改善処置事項説明図①

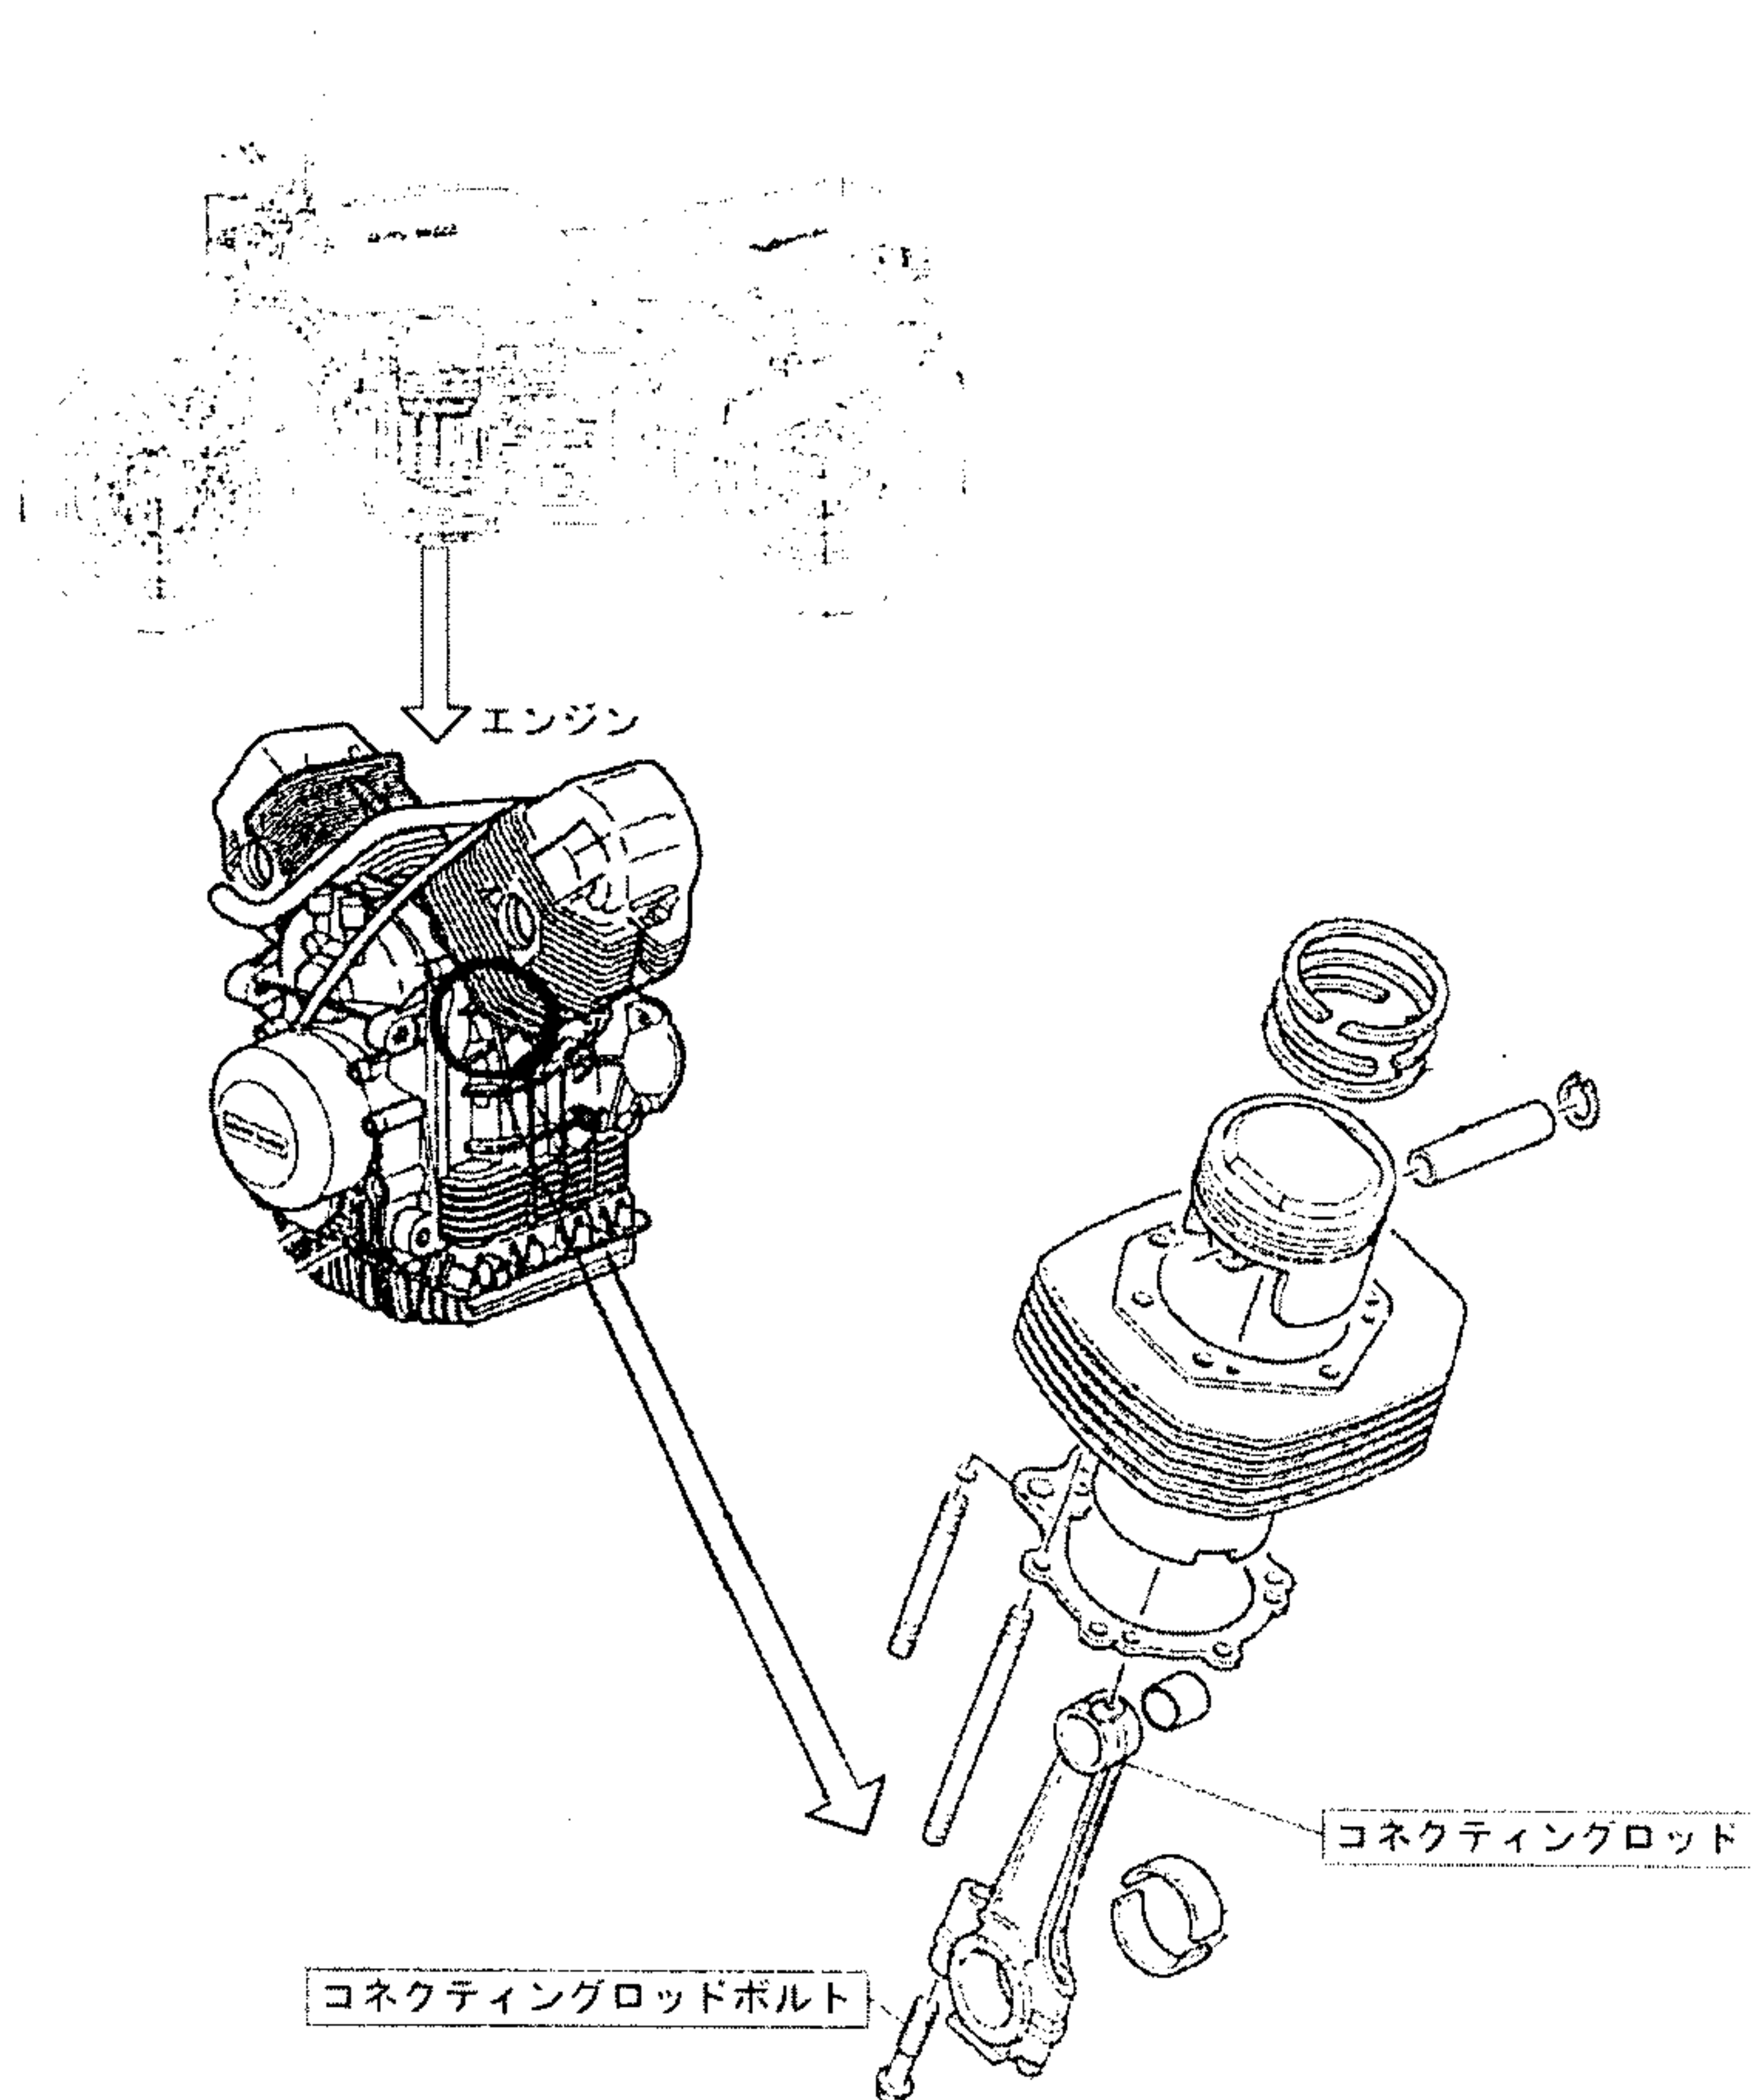
基準不適合箇所

エンジン内部のコネクティングロッドの取付けボルトの材質が不適切なため、エンジンを高回転で連続運転した場合、当該ボルトが脱落することがある。そのため、エンジンが破損し、最悪の場合、エンジンがロックするおそれがある。

改善内容

全車両、コネクティングロッド及び関連部品を対策部品と交換する。

識別

改善済み車両のクランクケースのエンジン番号打刻位置の左側に赤いペイントを塗布する。
